## プリント基板用コネクタ SU10.16HP/IT シリーズ 梱包仕様変更のお知らせ

この度、プリント基板用コネクタ SU10.16HP/IT シリーズの梱包箱内に使用している緩衝材を保護梱包紙(シルバーペーパー)からプラスチックパックに変更させていただき事となりました。

Abb.1: old packaging

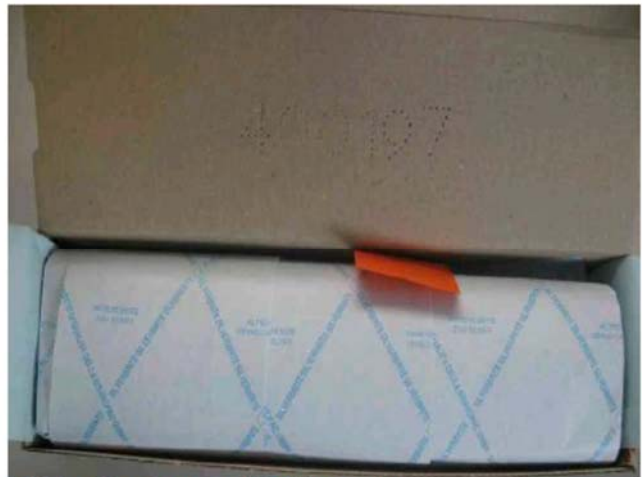
この変更に伴う品番、型式などの変更はありませんが、一部の製品で梱包単位が変更となります。対象製品の品番、型式につきましては、次頁以降の“対象製品 SU10.16HP/IT シリーズ”をご覧ください。
